项目名称:
中央·润城

子项目名称: C地块S17#楼

S17#楼一层平面图
S17#楼屋顶平面图

工程编号	21028-C-S17
图 别	建 施
图 号	J-P01
版 本	V3.5
日 期	2024.05

S17#楼屋顶平面图 1:100

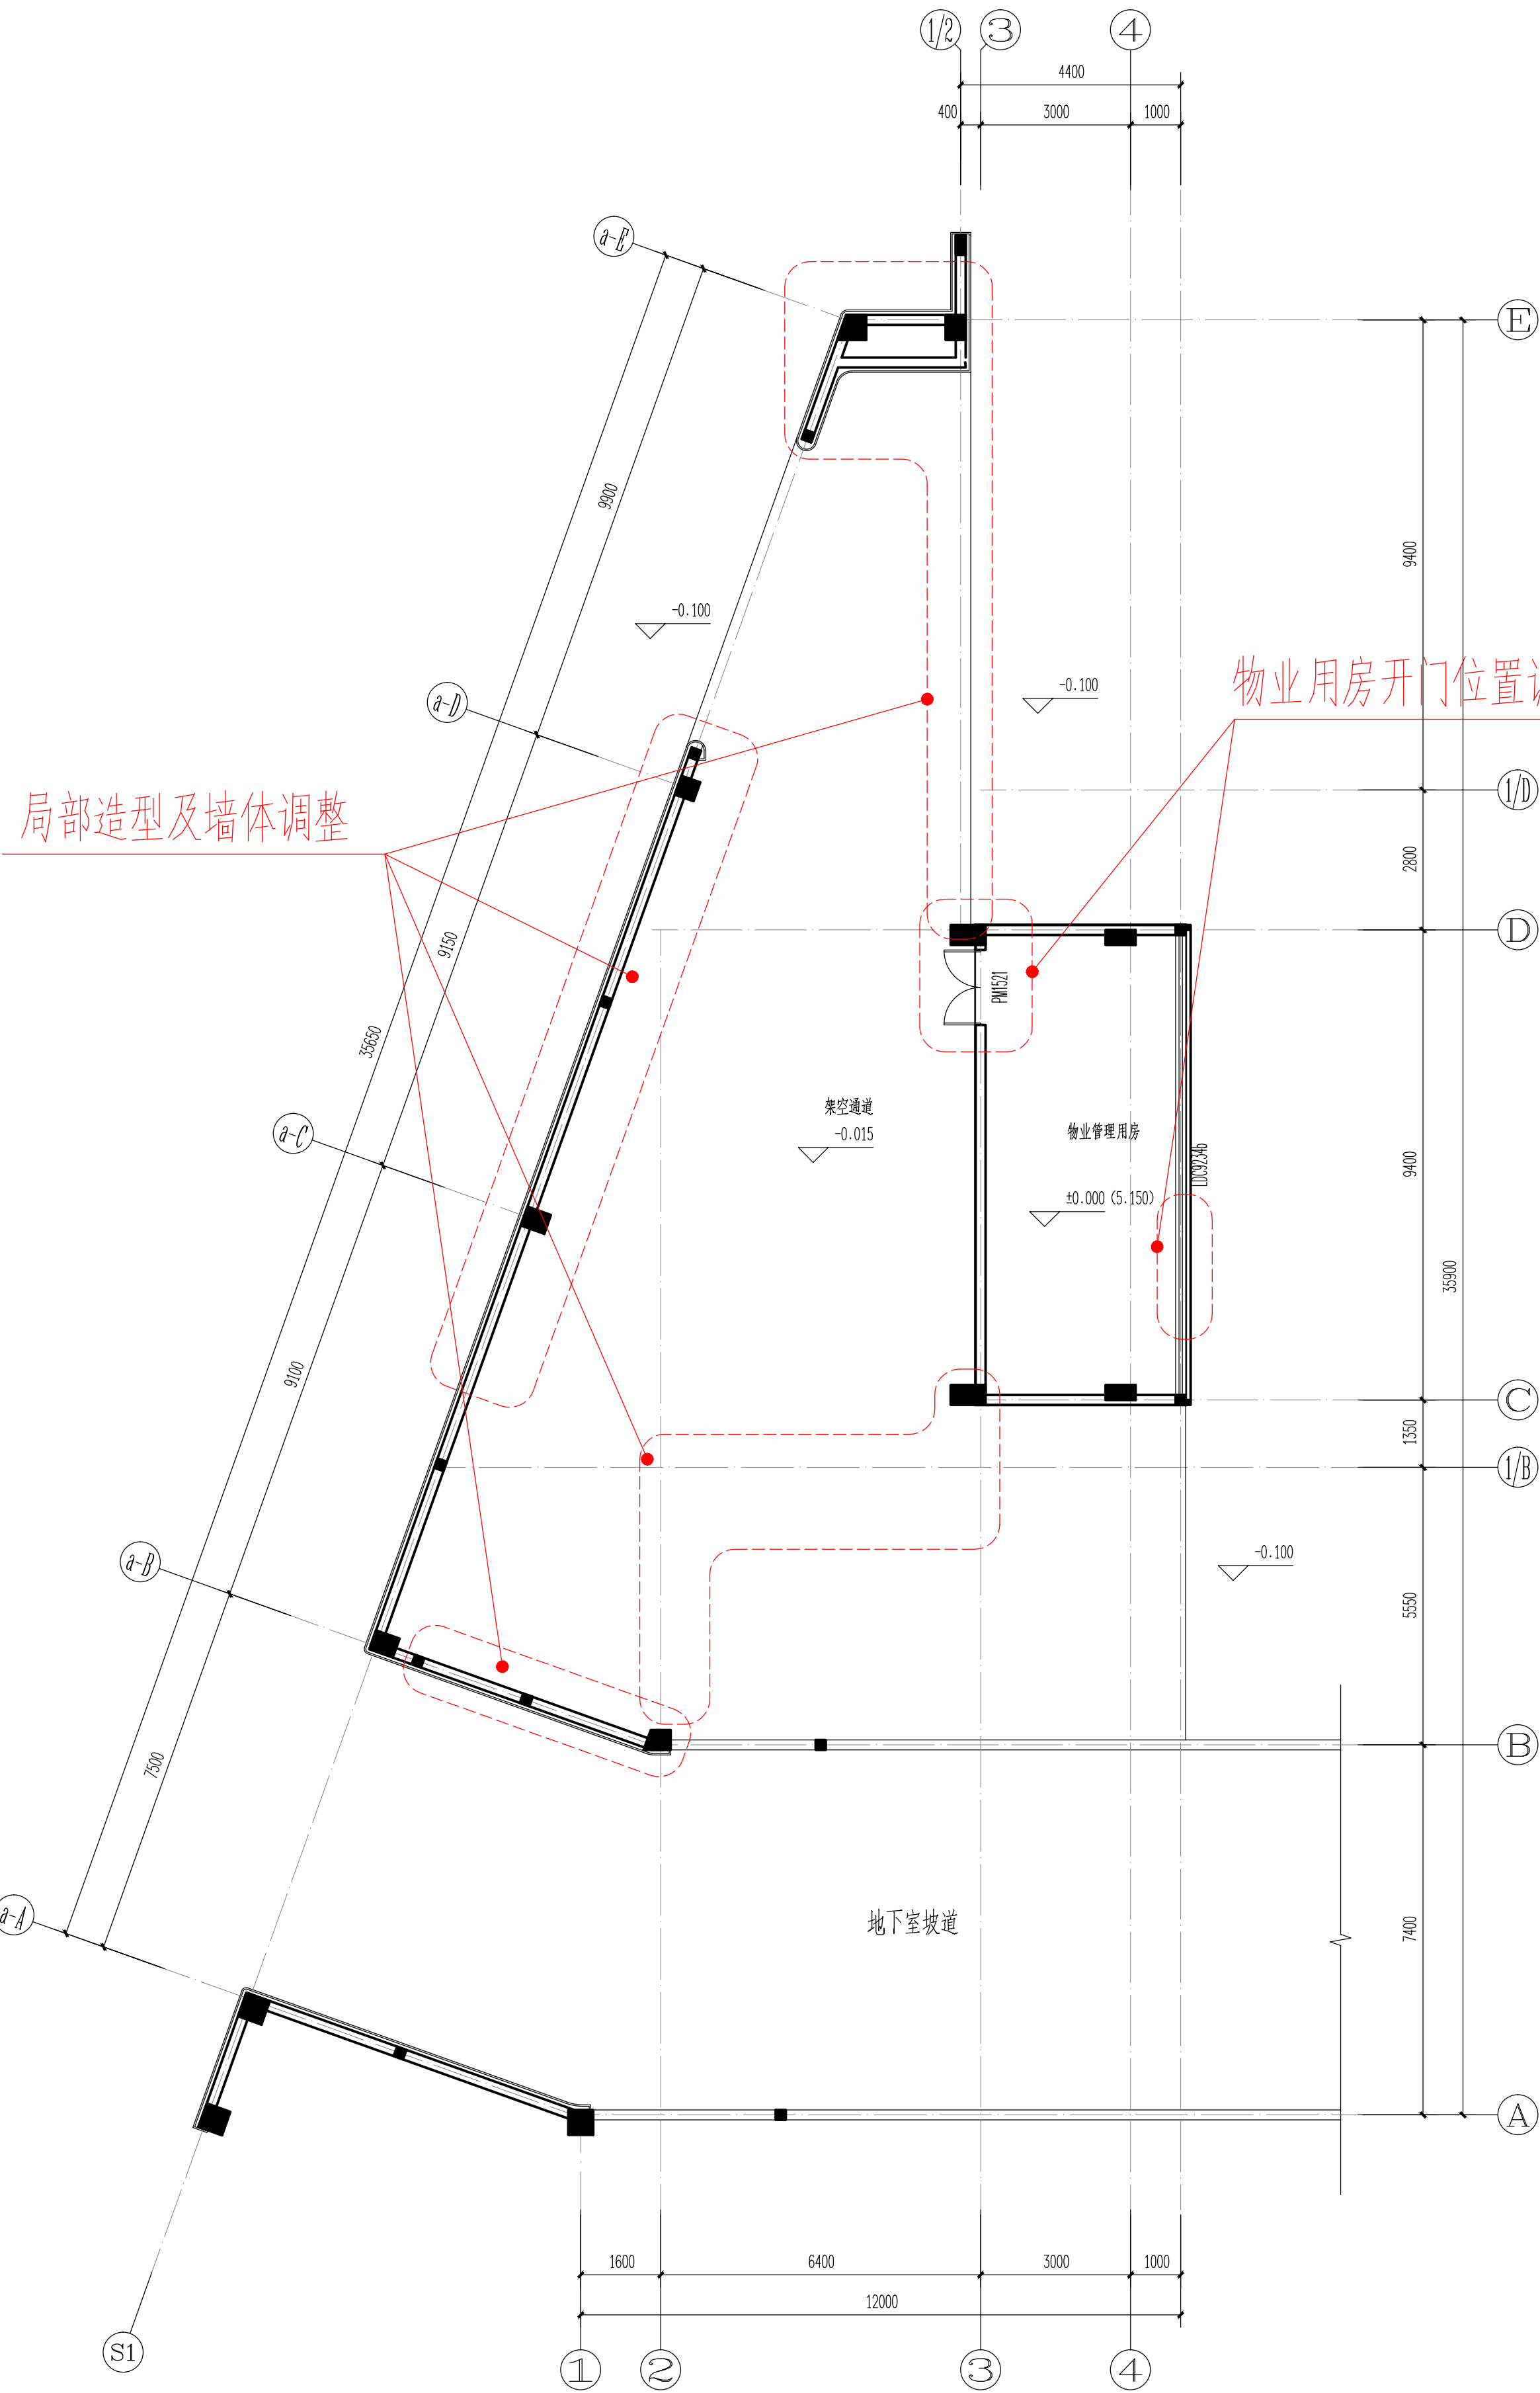
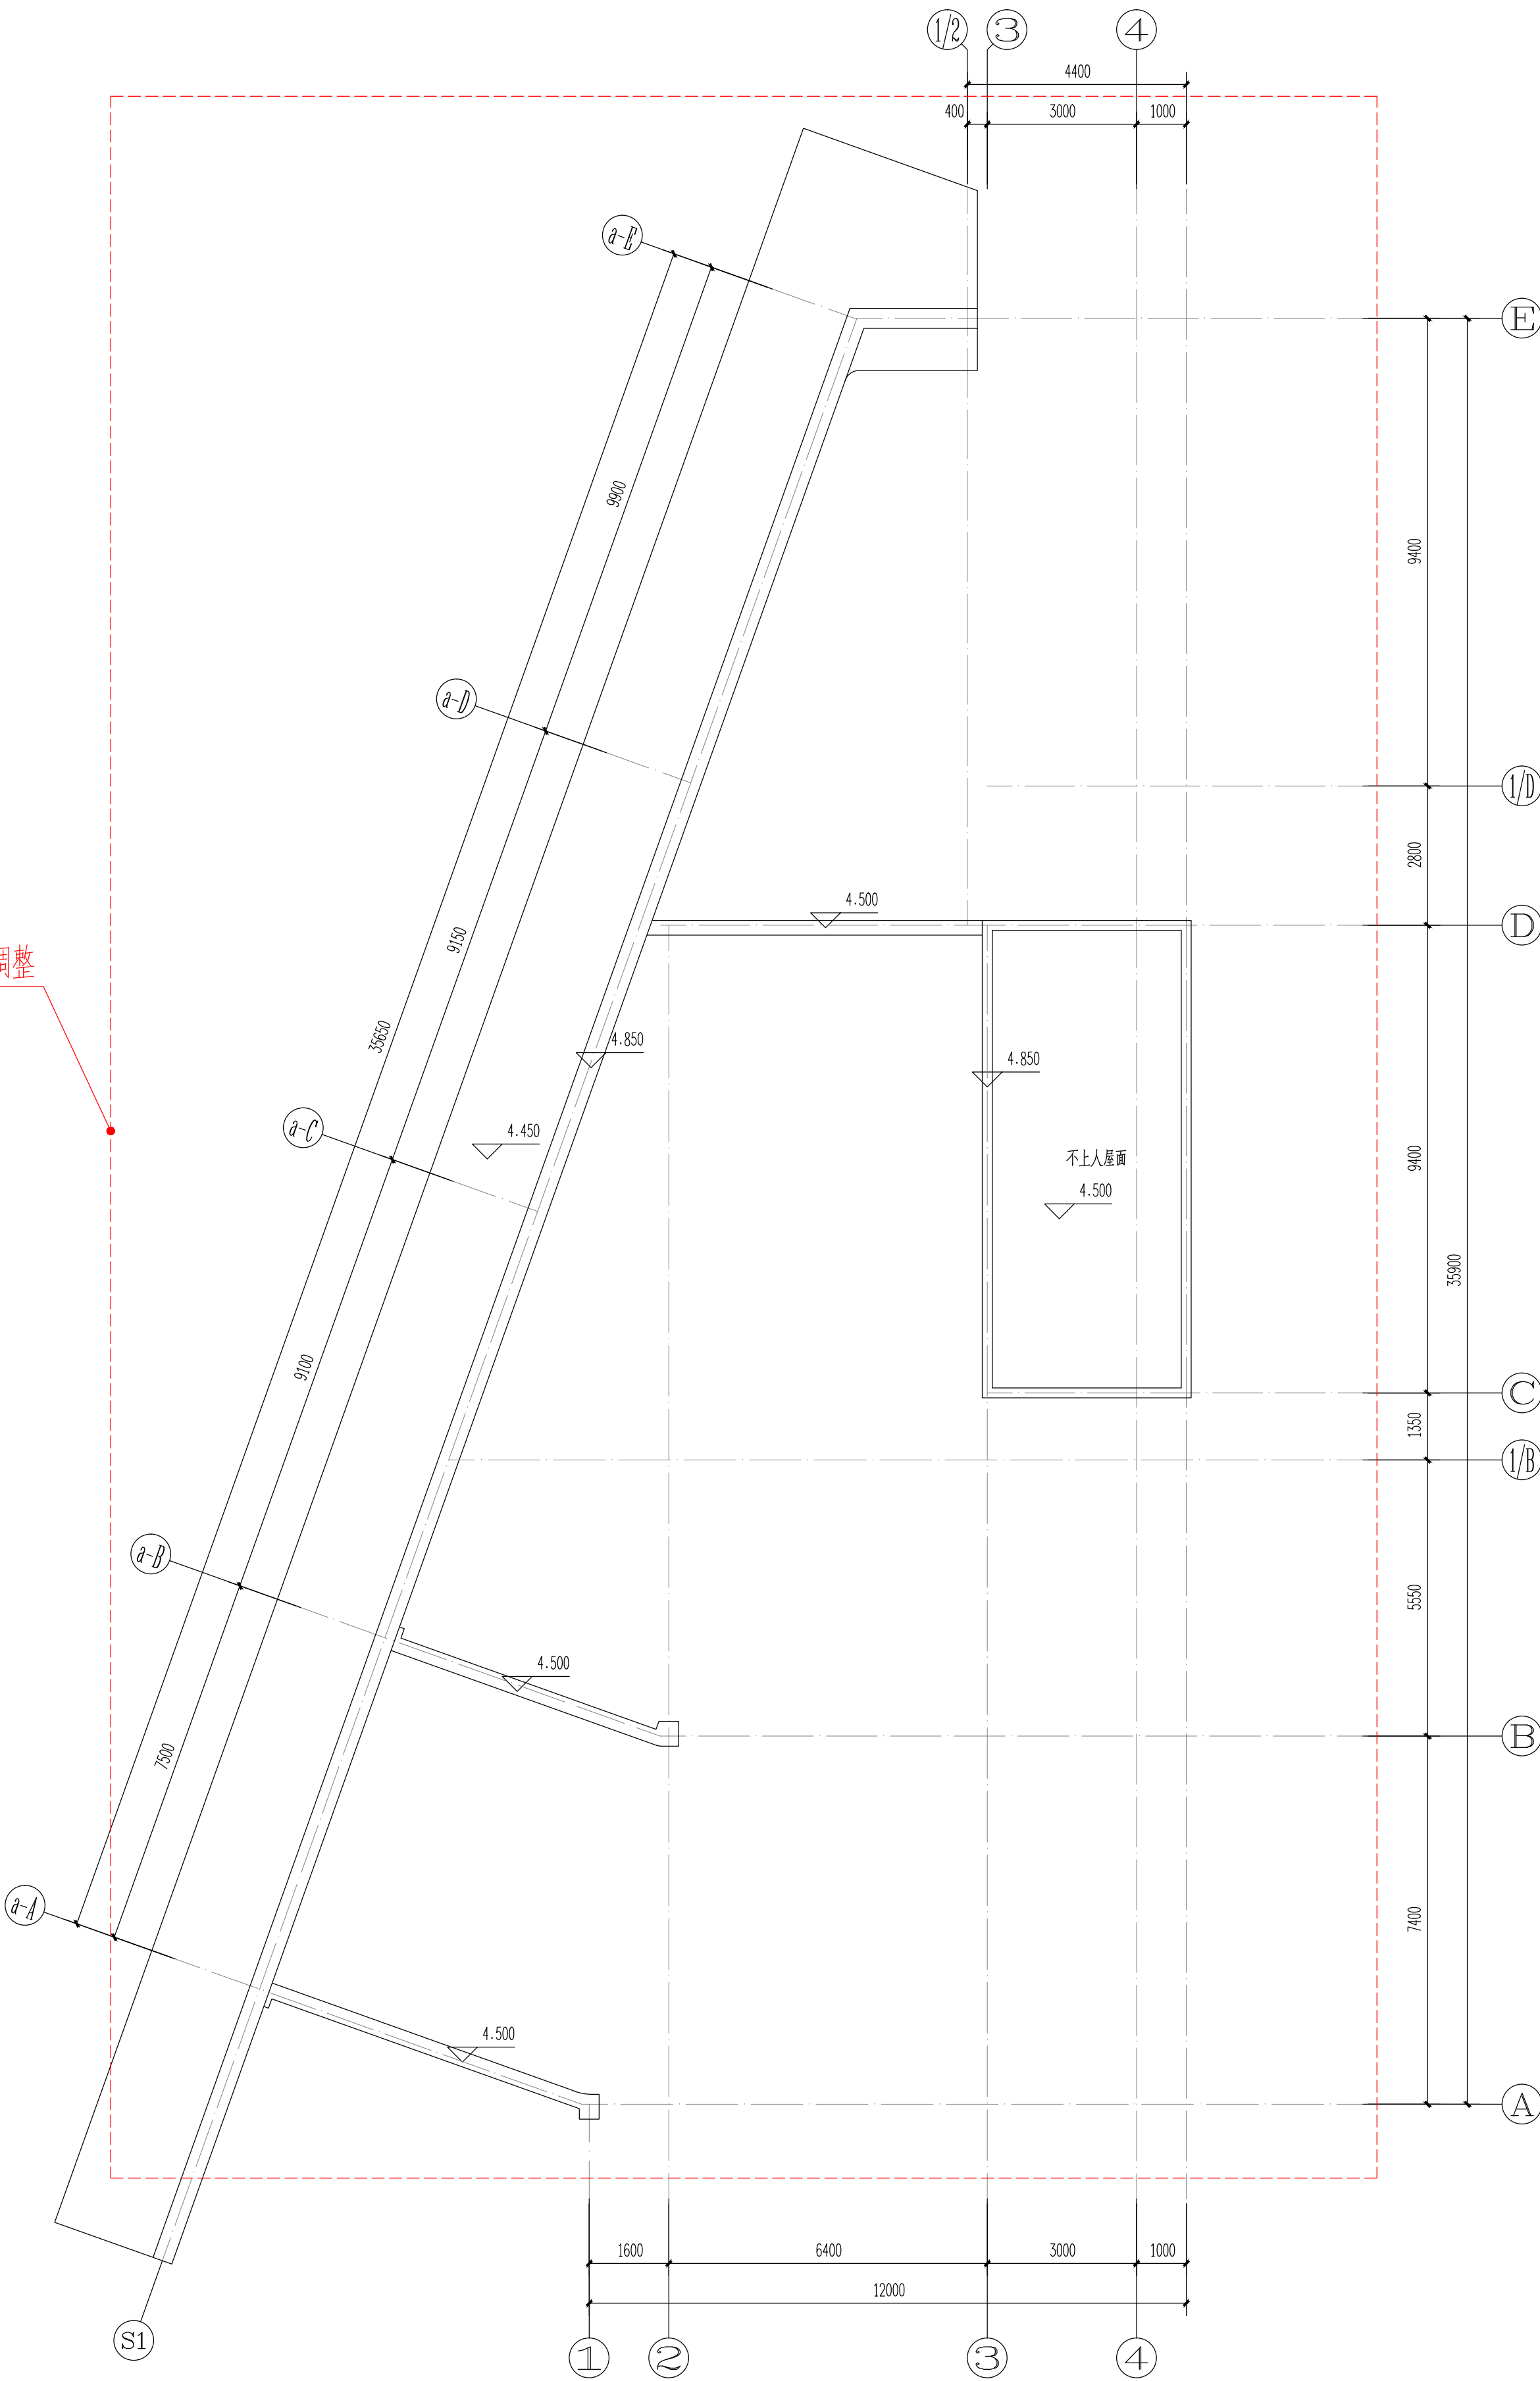
屋顶开洞范围调整

原审批
